JUNTA DE ACLARACIONES

Ahora bien, cabe mencionar que, al presente acto, no asistió licitante alguno de manera presencial, a lo cual en este momento el MTRO. CÉSAR RICARDO GARCÍA GARCÍA, da lectura a los diferentes cuestionamientos que fueron enviados en tiempo y forma mediante correo electrónico por el licitante ICA INTERIOR S. DE R.L. DE C.V, de la siguiente manera:

0.70 cm
0.60cm
charola
charola
charola
charola
charola
0.90 cm

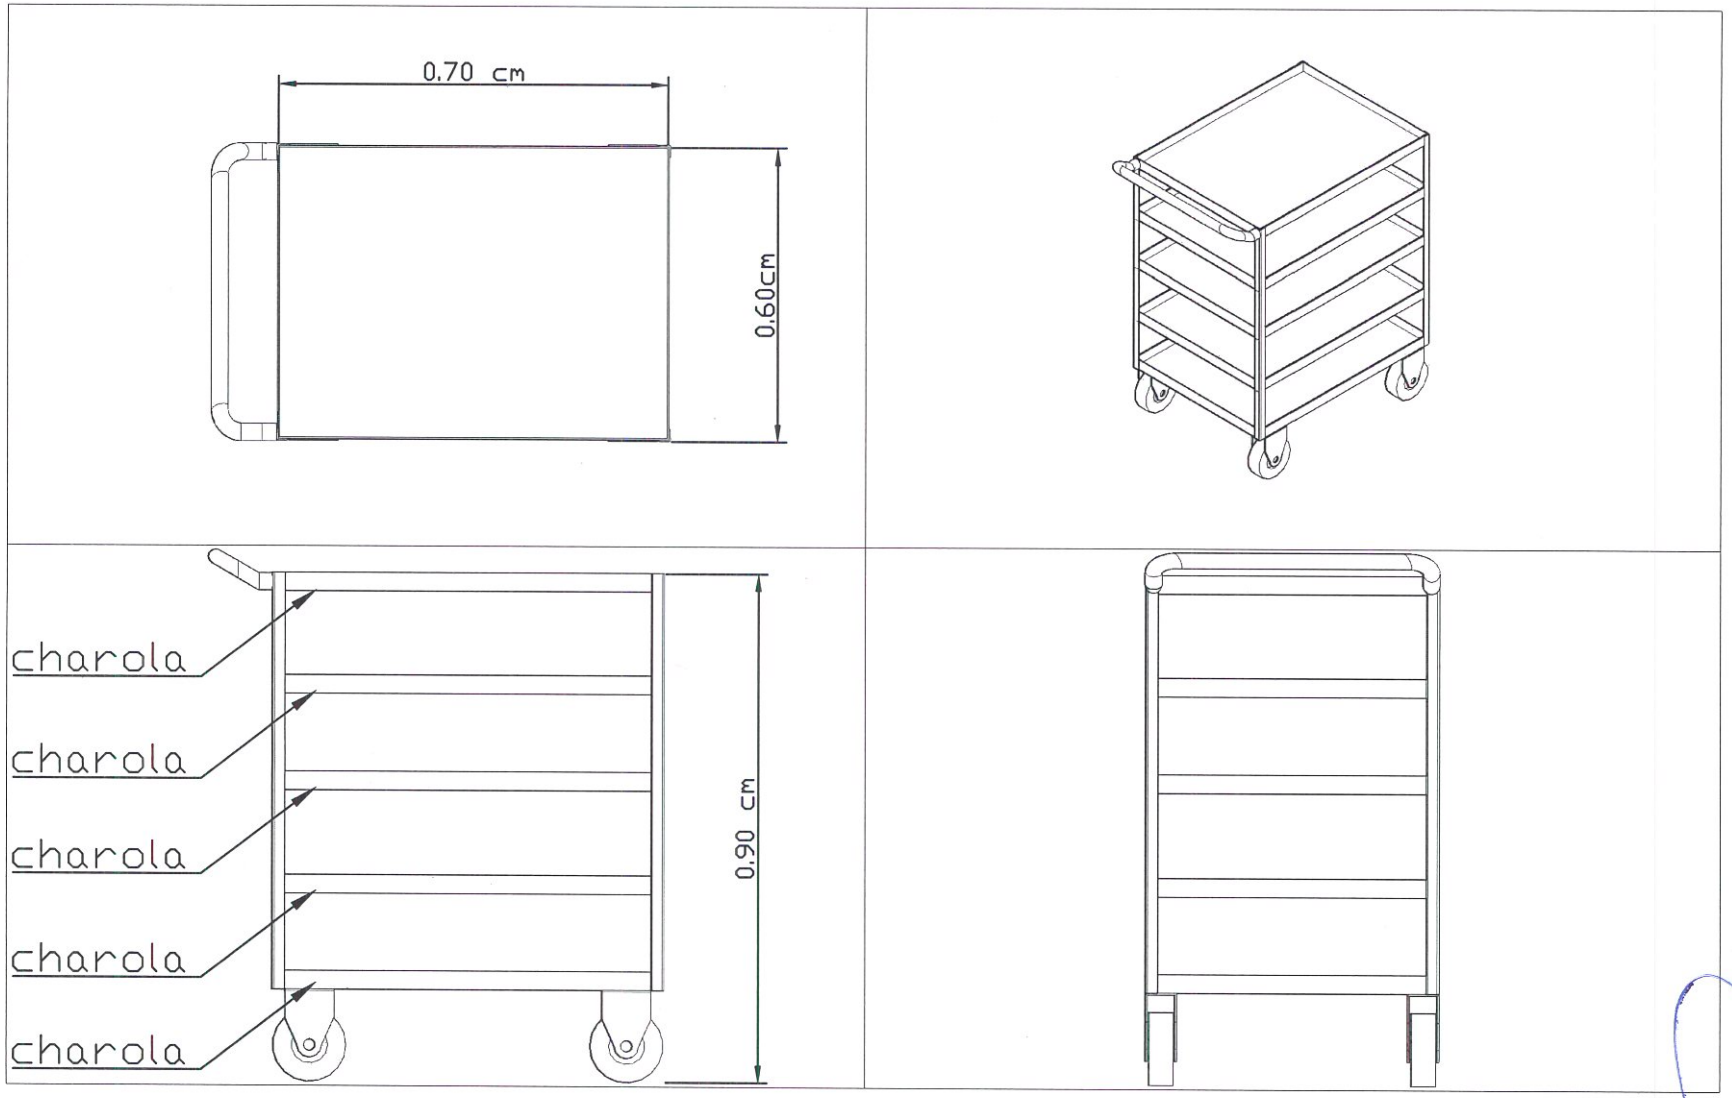
2.- En la partida No10 SUMINISTRO DE CARRO PARA CAHAROLAS Y CUBIERTOS DE 0.6 M X 0.7 M X 0.6 M A LA CUBIERTA Y 0.9 M DE ALTURA. ¿Favor de especificar con más detalles como se requiere el carrito con cuantos espacios, cuántas charolas y favor de proporcionar un detalle constructivo?
R-CON RESPUESTA A LO ANTERIOR, SERÍA UN CARRO PARA CHAROLAS Y CUBIERTOS, QUE CUENTE CON CUTRO REPISAS, A LO CUAL SE ANEXA AL PRESENTE, UN PLANO PARA MAYOR ILUSTRACIÓN.

FILTROS DE ACERO INOXIDABLE CAL. 20 TIPO 304.

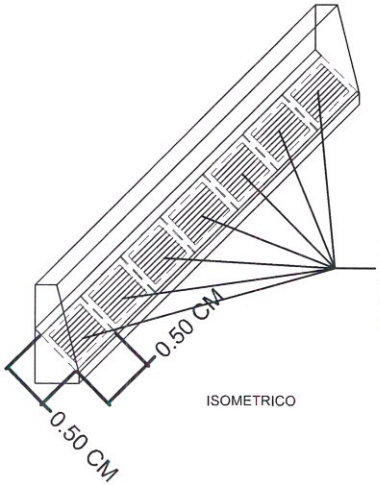
3.- En la partida No 11 SUMINISTRO DE FILTROS DE ACERO INOXIDABLE CAL. 20 CON PROPIEDADES TIPO 304, CON SISTEMA DE ALTO IMPACTO TIPO LABERINTO PARA CAMPANA DE EXTRACCIÓN DE 0.5 M X 0.5 M X 2" DE ESPESOR. solo piden los filtros para la campana y no solicitan la campana. ¿se tiene que diseñar la campana con todo y filtros o qué tipo de filtro se requiere?
R-YA SE CUENTA CON LA CAMPANA, SE SOLICITAN SOLAMENTE 7 FILTROS DE O.50 M X 0.50 M X 2" DE ESPESOR.
